# PREVOST

## BULLETIN DE GARANTIE

Bg05-03

DATE : Mars 2005	SECTION : 05 - Refroidissement
EXPIRATION: Mars 2007	
SUJET : REMPLACEMENT DES SUPPORTS D'ATTACHE DU BALLON PNEUMATIQUE DE LA TENSION DES COURROIES

FIGURE 2

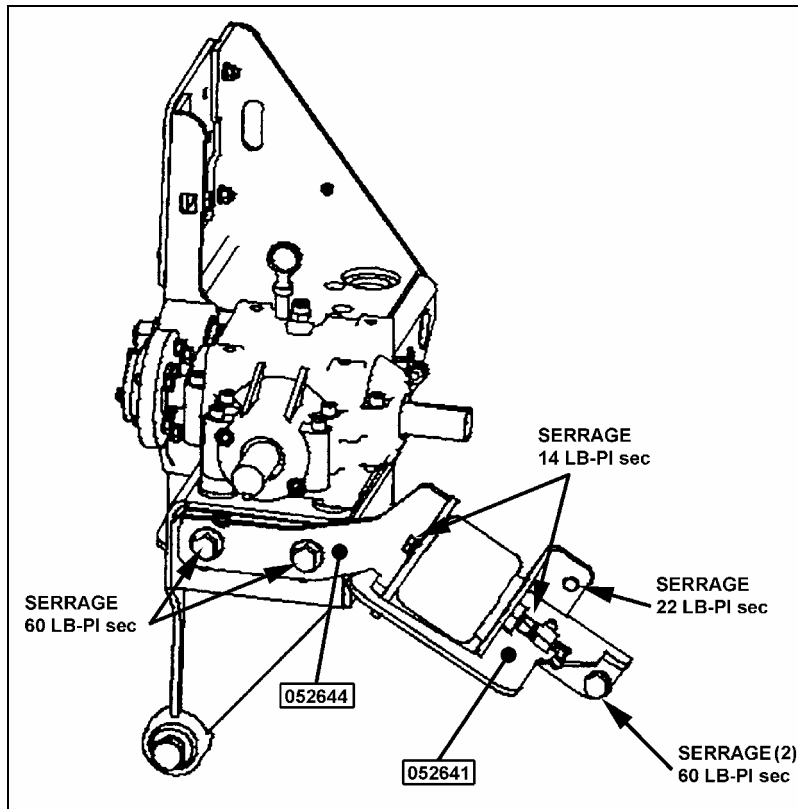
2. Déconnecter les canalisations d'air puis retirer les raccords du ballon.
3. Déboulonner les supports d'attache du ballon (Voir figure 2).
4. Réinstaller le ballon avec les nouveaux supports d'attache (052641 et 052644). Serrer les boulons aux couples spécifiés à la figure 2.
5. Vérifier si le ballon (550840) et la courroie (505522) ont été endommagés comme à la figure 3, les remplacer au besoin.
6. Réinstaller les raccords pneumatiques. Utiliser du ruban au téflon sur les filets des raccords.
7. Tourner la manette du robinet de commande des tendeurs de courroies dans le sens horaire jusqu'à sa position initiale pour réappliquer la tension sur les courroies 345 kPa (50 lb/po<sup>2</sup>).
8. Vérifier si l'écartement entre la plaque supérieure du ballon et la butée est respecté 10 mm (13/32 po) (Voir figure 4).

FIGURE 4

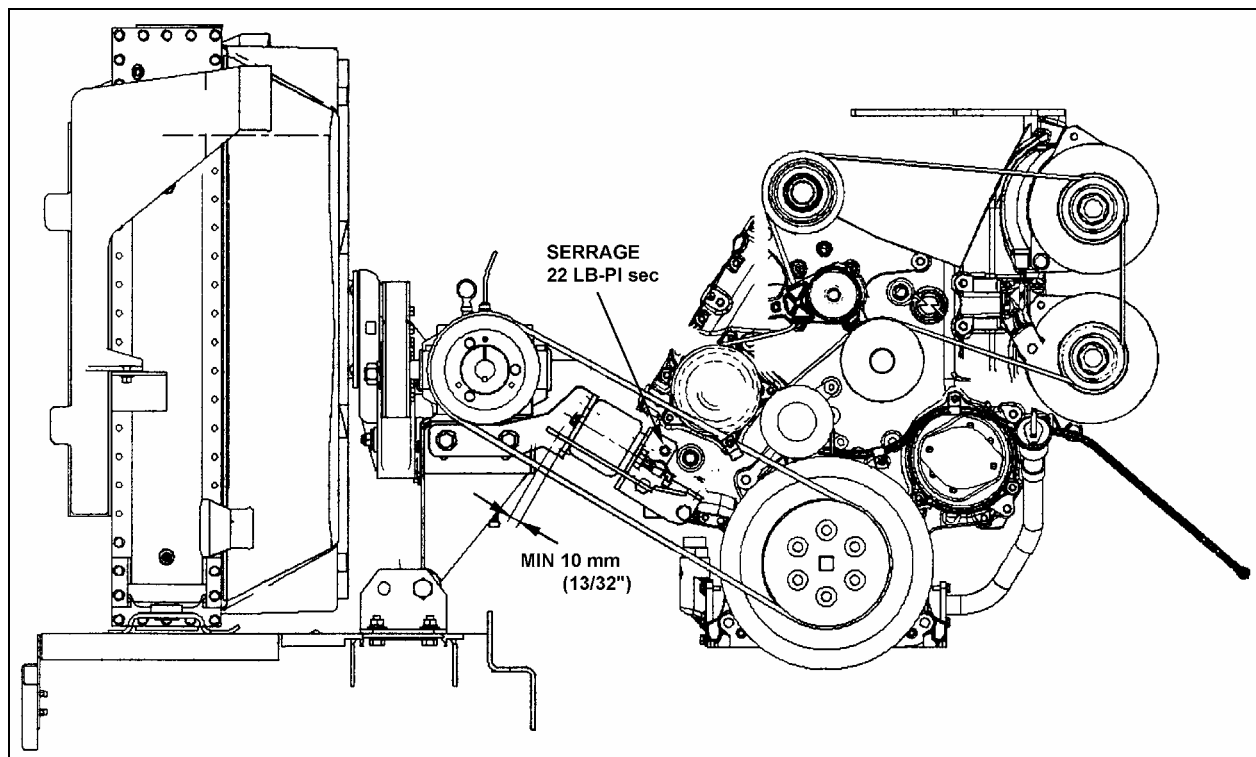
9. Si l'écartement n'est pas respecté, enlever la pression d'air du ballon. Desserrer les boulons du support d'attache du côté boîte d'engrenages, ajuster la position du support et resserrer les boulons. Remettre la pression d'air et vérifier l'écartement à nouveau. Corriger si nécessaire.

FIGURE 5

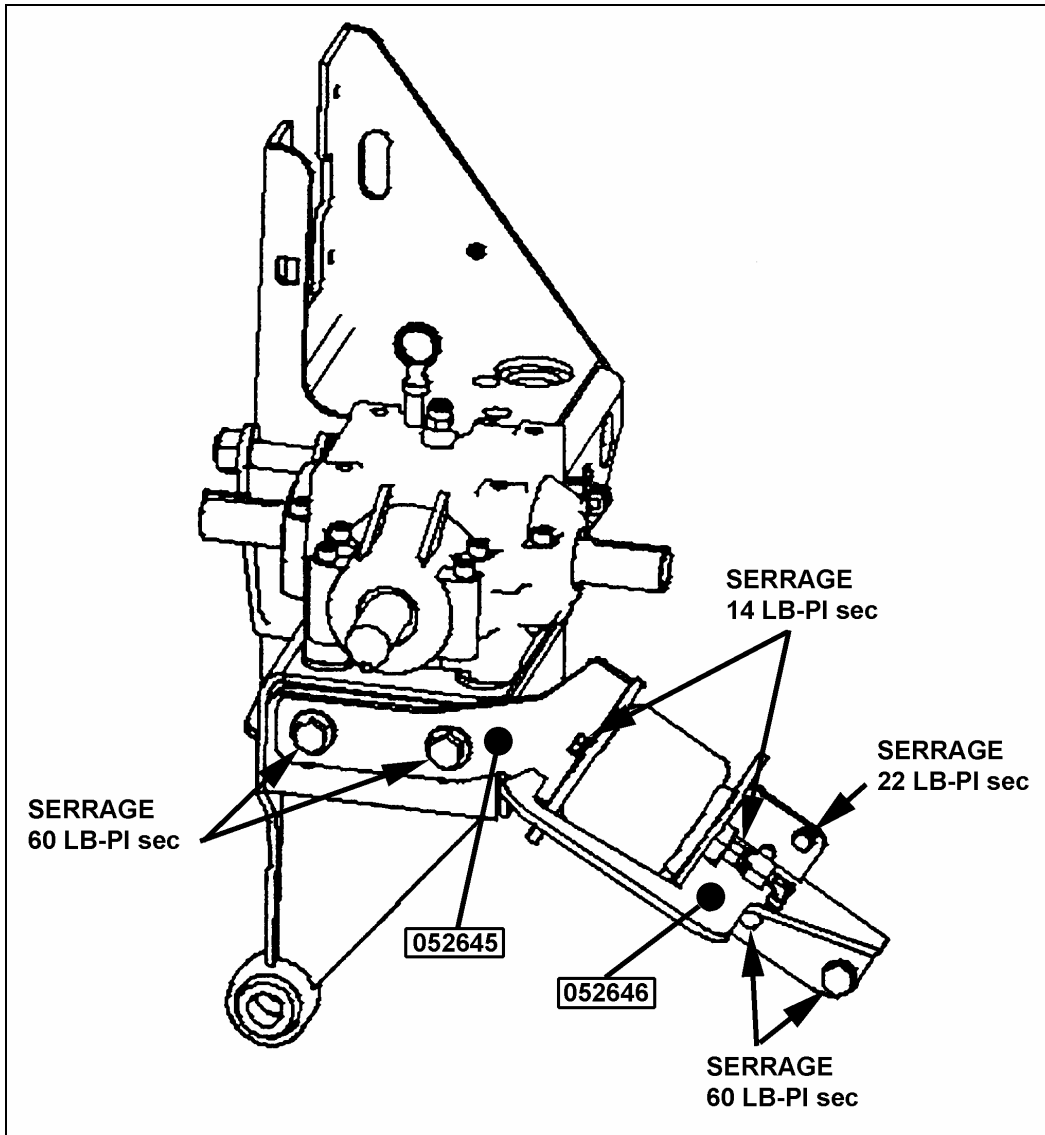
2. Déconnecter les canalisations d'air puis retirer les raccords du ballon.
3. Déboulonner les supports d'attache du ballon (Voir figure 5).
4. Réinstaller le ballon avec les nouveaux supports d'attache (052645 et 052646). Serrer les boulons aux couples spécifiés à la figure 5.

FIGURE 6

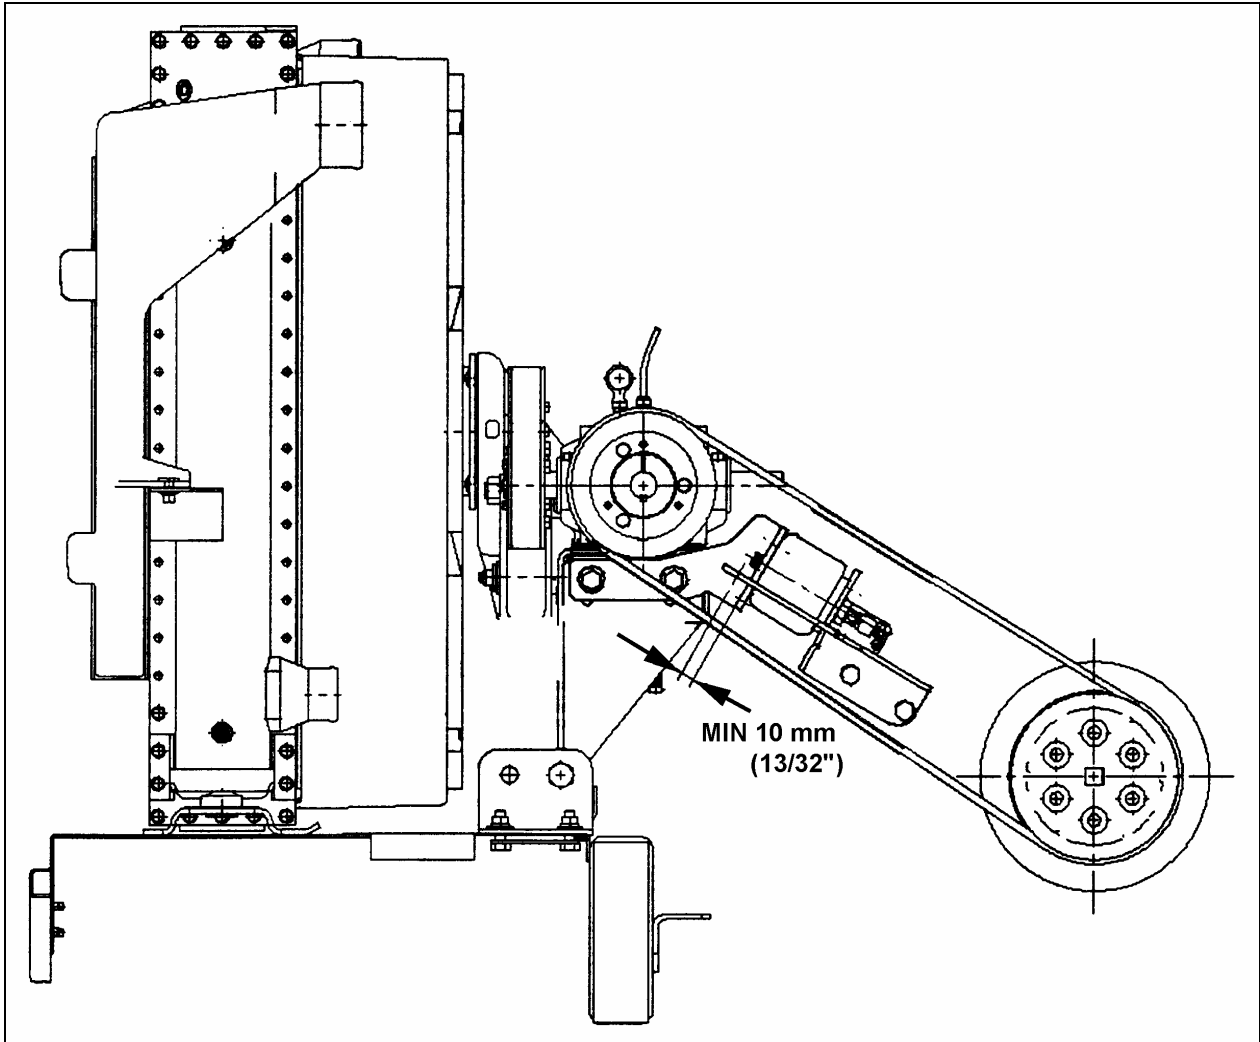
8. Vérifier si l'écartement entre la plaque supérieure du ballon et la butée est respecté 10 mm (13/32 po) (Voir figure 6).

- Si l'écartement n'est pas respecté, enlever la pression d'air du ballon. Desserrer les boulons du support d'attache du coté boîte d'engrenages, ajuster la position du support et resserrer les boulons. Remettre la pression d'air et vérifier l'écartement à nouveau. Corriger si nécessaire.
